1957 BYGGMÄSTAREN
arkitektur

KOLLEKTIVHUS

Arkitekttävling om Wenner-Gren Center i Stockholm

Wenner-Gren, ever green av arkitekter SAR Alf Bydén och Sune Lindström

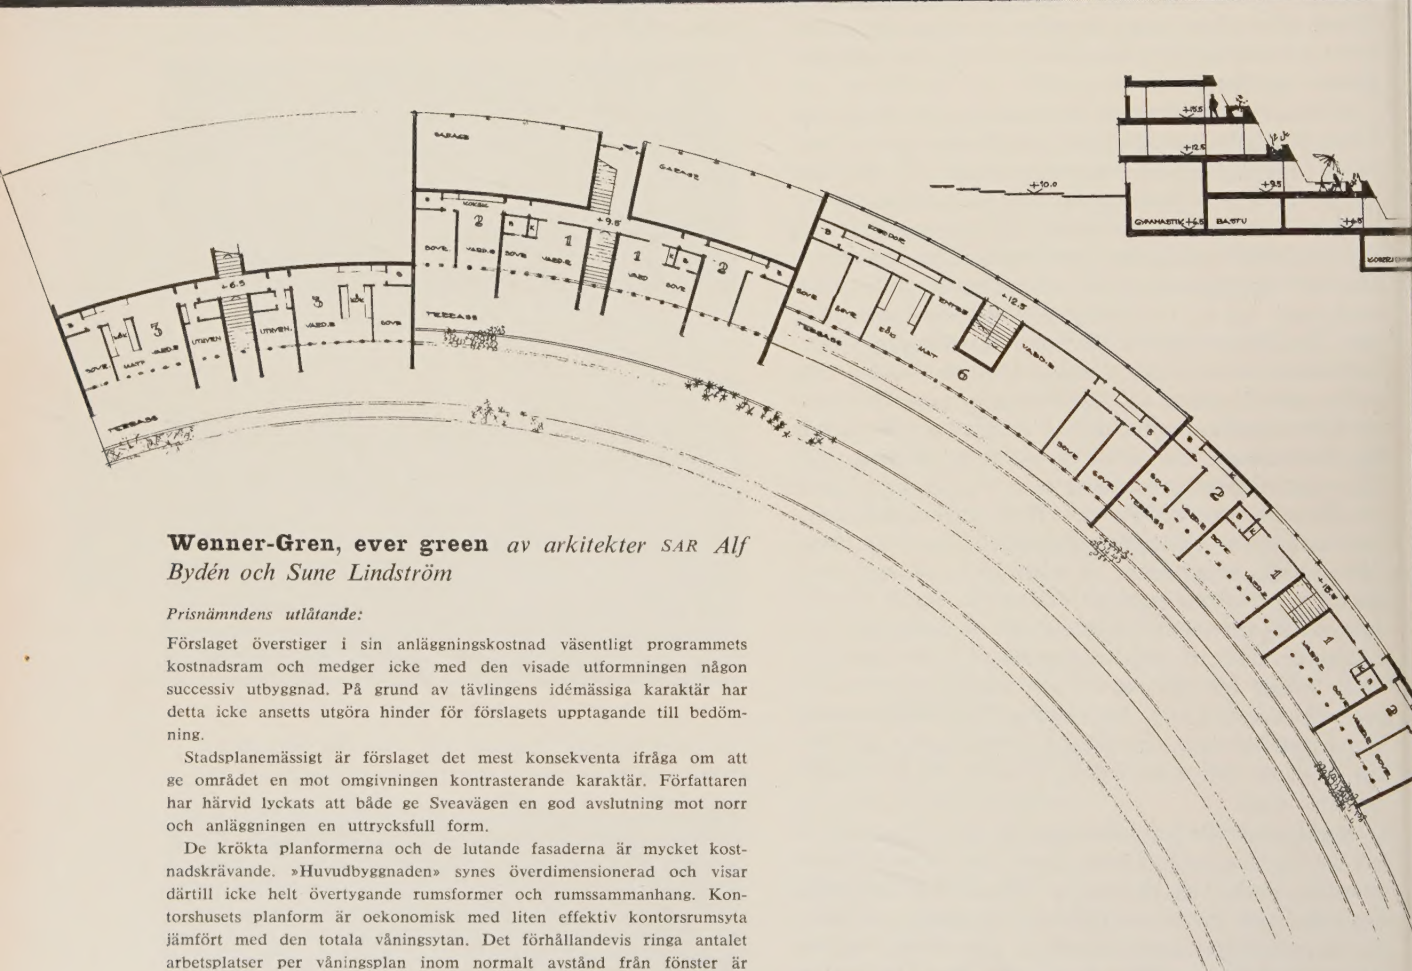
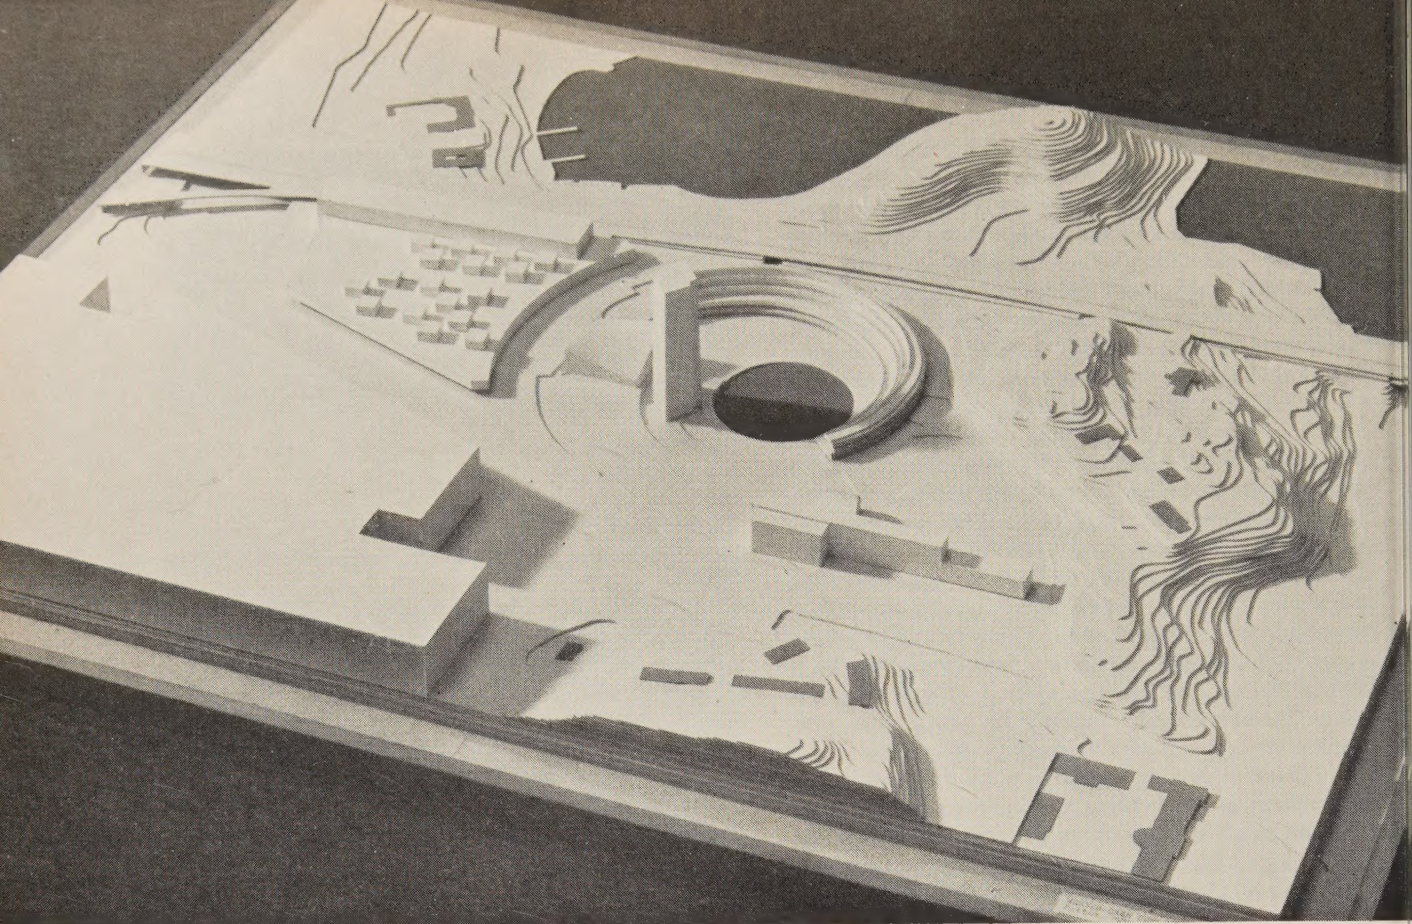
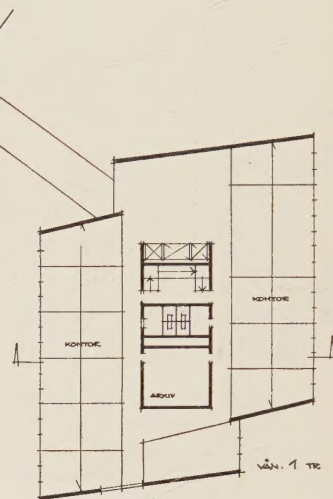
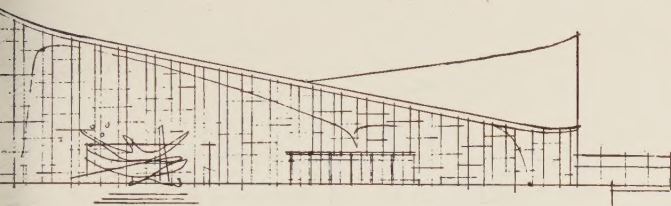
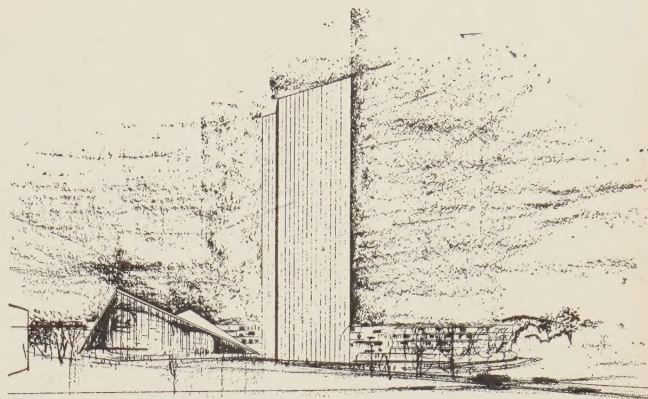
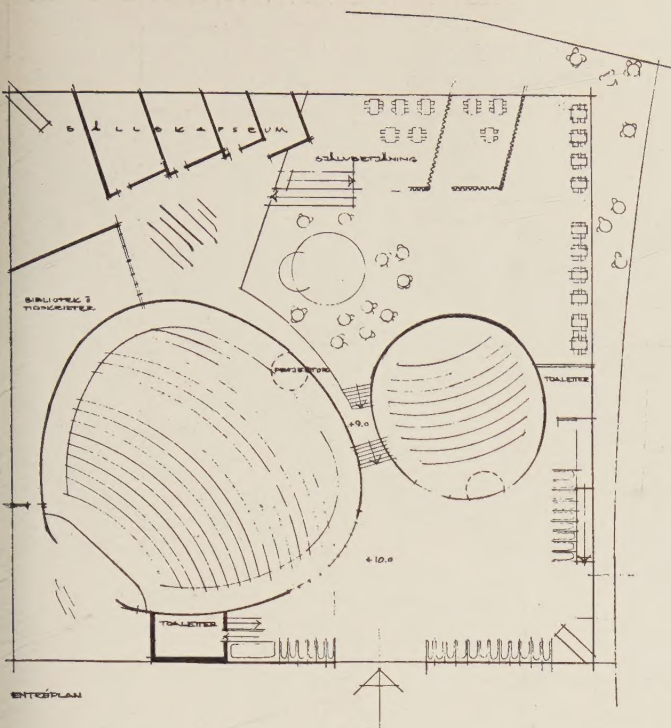
Förslaget överstiger i sin anläggningskostnad väsentligt programmens kostnadsram och medger icke med den visade utformningen någon successiv utbyggnad. På grund av tävlingens idémässiga karaktär har detta icke ansetts utgöra hinder för förslagens upptagande till bedömning.

Stadsplanemässigt är förslaget det mest konsekventa ifråga om att ge området en mot omgivningen kontrasterande karaktär. Författaren har härvid lyckats att både ge Sveavägen en god avslutning mot norr och anläggningen en uttrycksfull form.

De krökta planformerna och de lutande fasaderna är mycket kostnadskrävande. »Huvudbyggnaden» synes överdimensionerad och visar därtill icke helt övertygande rumsformer och rumssammanhang. Kontorshusets planform är oekonomisk med liten effektiv kontorsrumsyta jämfört med den totala våningsytan. Det förhållandevis ringa antalet arbetsplatser per våningsplan inom normalt avstånd från fönster är även ur rationell kontorsynpunkt mindre tillfredsställande. Vid en bearbetning av förslaget torde icke oväsentliga kostnadsbesparingar vara möjliga.

Genom sin utbredning kommer bostäderna alltför nära järnvägen och Bellevuehöjden. Grundläggningskostnaderna blir höga.

Trots en i viss mån schablonmässig och geometriskt bunden komposition visar förslaget att författaren väl förstått anläggningens syfte och betydelse.

Symposier av arkitekter SAR Per-Axel Edholm och Sydney White

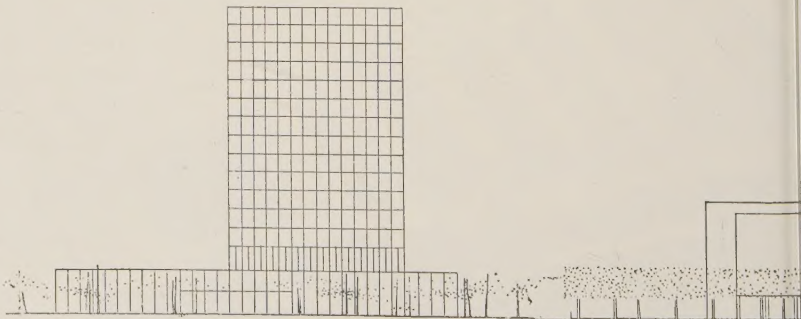
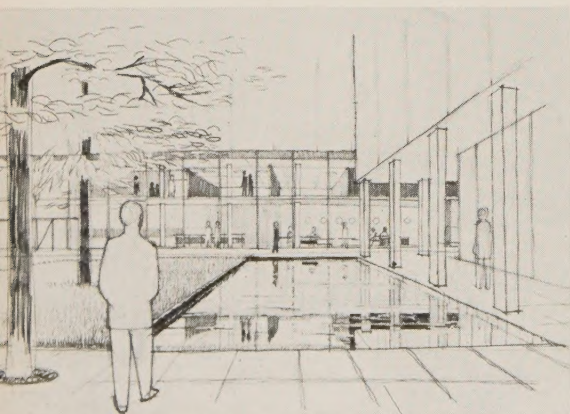
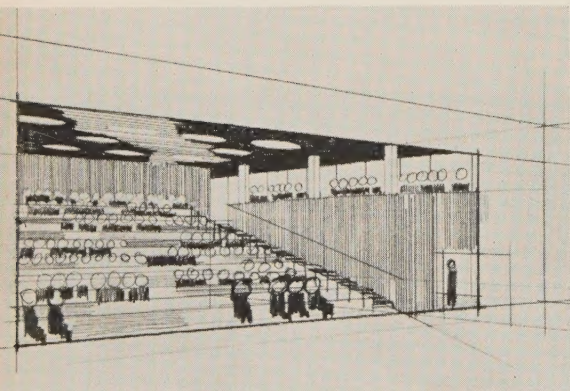
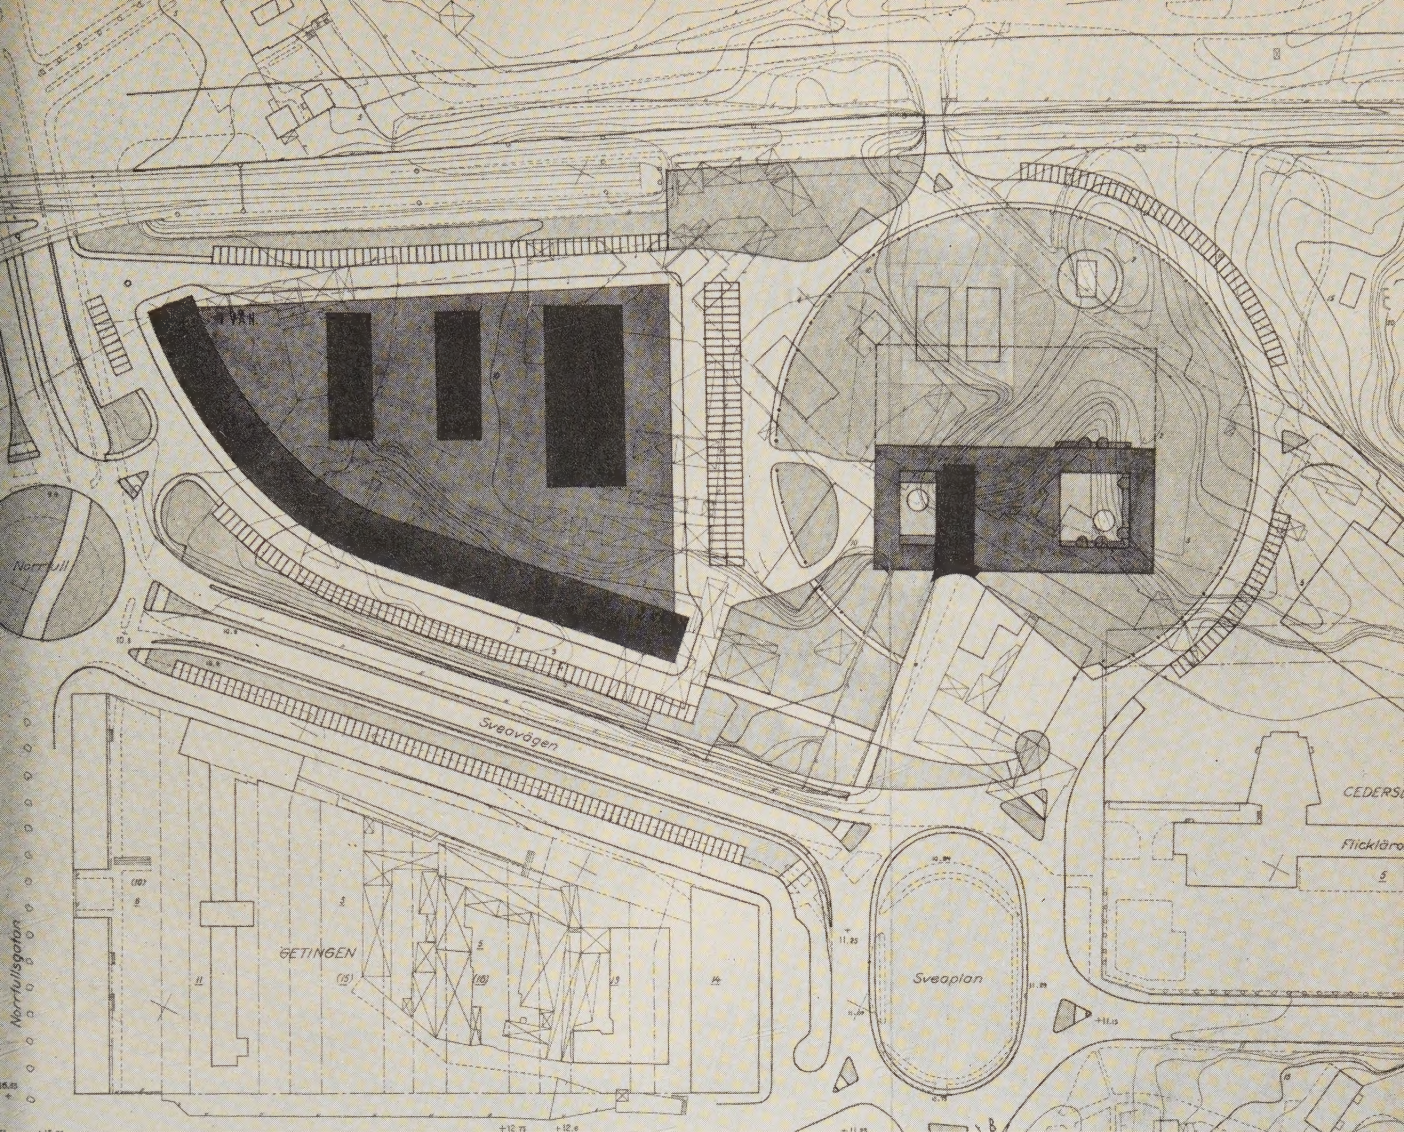
Första etappens byggnadskropp är vackert inplacerad i stadsbilden. Vid genomförandet av den redovisade tillbyggnaden bildas emellertid en husgrupp, där det inbördes förhållandet mellan byggnadskropparna är mindre övertygande.

Försöket att skapa ett öppet parksammanhang med området norr om järnvägen är av intresse. Värdet av den eftersträfvade kontakten mellan den utgrävda dalen och Brunnsviken kommer dock i väsentlig grad att förminskas av de breda viadukterna för järnvägen och den eventuellt tillkommande öst-västliga gatuleden. Det oaktat skulle behandlingen av tomten som öppen parknatur i och för sig kunna försvaras, men med hänsyn till de ytterst knappa reserverna av väl belägen byggnadsmark inom Stockholm finner prisnämnden förslaget icke realistiskt ur exploateringssynpunkt.

Anläggningen är i flera detaljer välstuderad. Anmärkning kan dock riktas mot den stora föreläsningssalens utformning. En stor del av platserna blir med den valda planformen mindre värdefulla. Familjelägenheterna är placerade högst upp i huset, vilket är diskutabelt med hänsyn till barnens förflyttningar ut och in.

Redovisade bilplatser är otillräckliga.

Förslaget är det enda, vars byggnadskostnad icke överstiger den enligt programmet disponibla summan, 7 500 000 kronor. Detta förhållande förklarar den relativa knapphet som utmärker utrymmenas dimensionering.

»40 60 90«

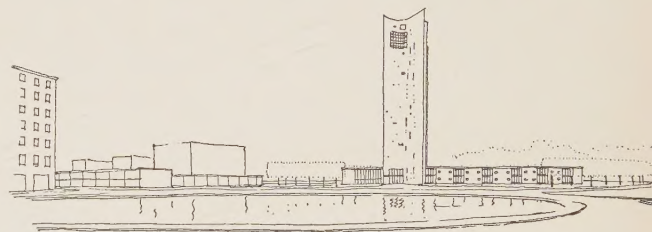
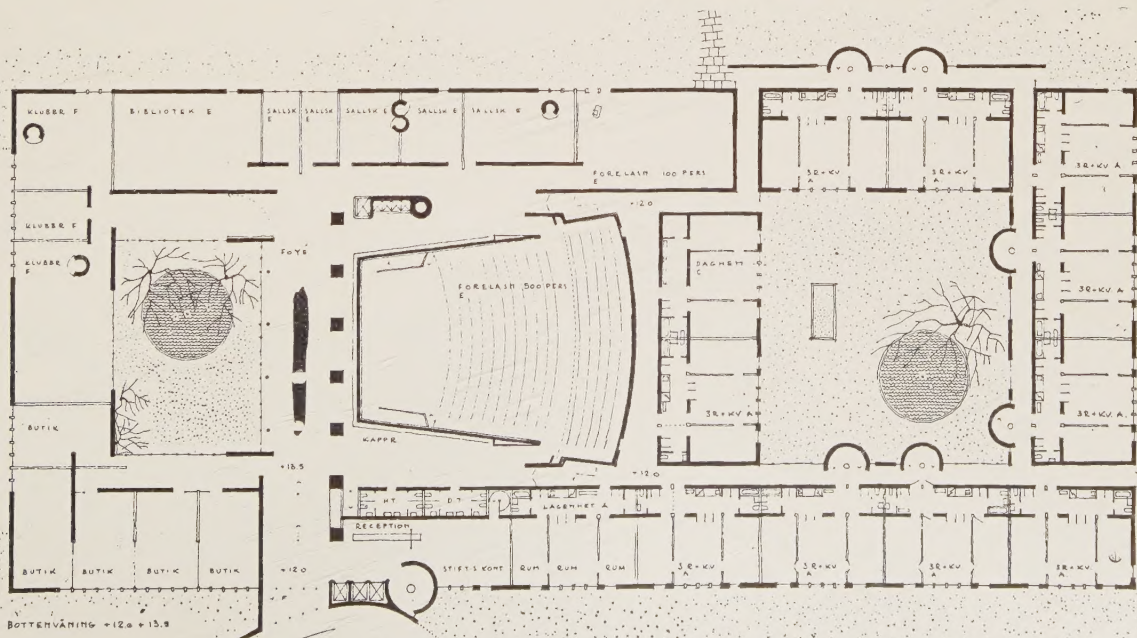
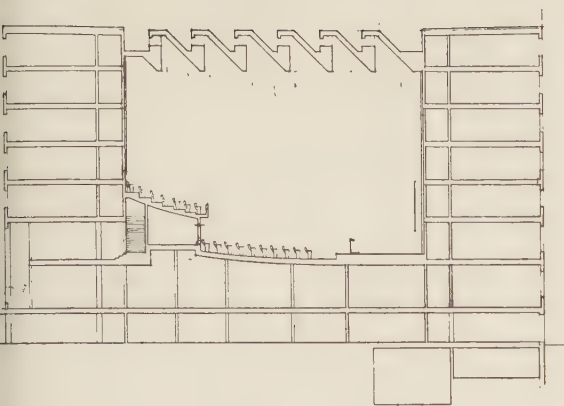
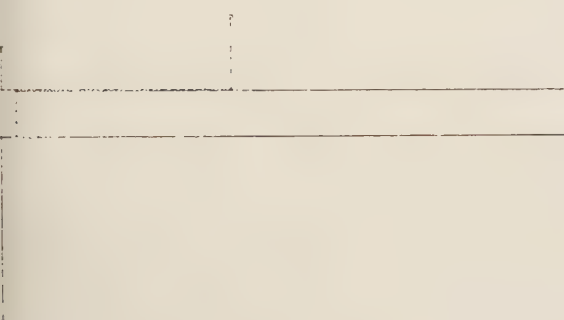
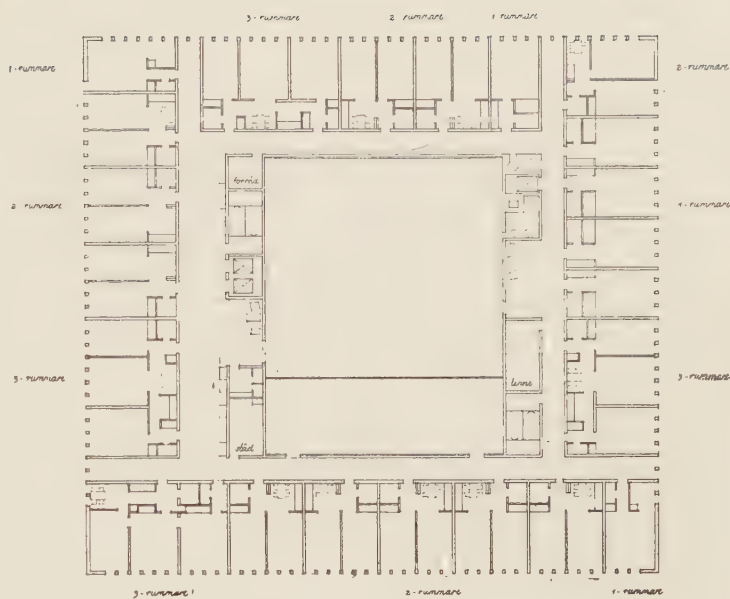
Förslaget har stadsbildsmässiga förtjänster.

Författaren har i den arkitektoniska uppbyggnaden understrukt anläggningens särprägel, men har därvid i detaljutformningen i viss mån begagnat effekter, som mer ansluter sig till dagsmodet än uttrycker något för institutionens karaktär säreget.

Utbyggnadsmöjligheterna är ofullständig klarlagda. Garaget bör ha utfart i god förbindelse med Sveaplan.

Gången under järnvägsspåren är genom sin form och genom sambandet med parkering föga tilltalande som förbindelse mellan Bellevueområdet och parkområdet vid Brunnsviken.

»KABA»

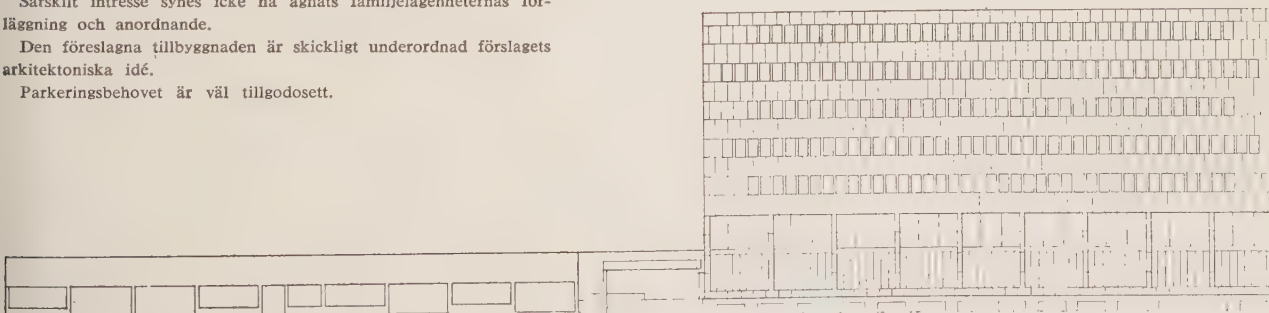
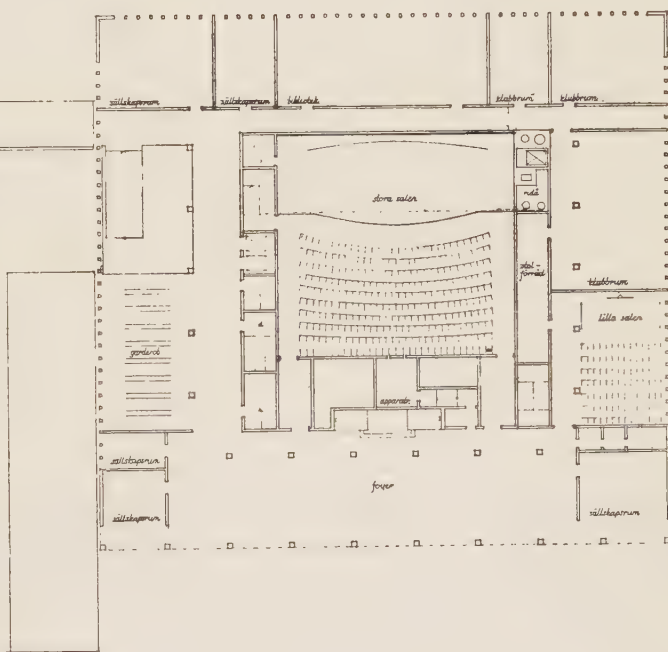
Den samlade byggnadsvolymen i Sveavägens fond ger visserligen
ett definitivt slut åt gatubilden, men skiljer sig icke tillräckligt
från den omgivande bebyggelsen.

Byggnaden låter sig eljest väl inpassa på området. Den visade
strävan till helhetsverkan är idémässigt intressant. Komposition-
ens uppläggning leder dock till bundenhet i huvudbyggnadens
disposition och medför bl. a. mörka restaurangkök, vilket vid
nybyggnad icke tillfredsställer kraven i gällande författning. Före-
läsningssalen är intressant som idéell kärna i anläggningen men
är ur praktiska synpunkter otillfredsställande.

Kontorsutrymmen är föreslagna i endast ringa omfattning, vilket
är till nackdel för anläggningens räntabilitet.

Särskilt intresse synes icke ha ägnats familjelägenheternas för-
läggning och anordnande.

Den föreslagna tillbyggnaden är skickligt underordnad förslaget
arkitektoniska idé.

Parkeringsbehovet är väl tillgodosett.
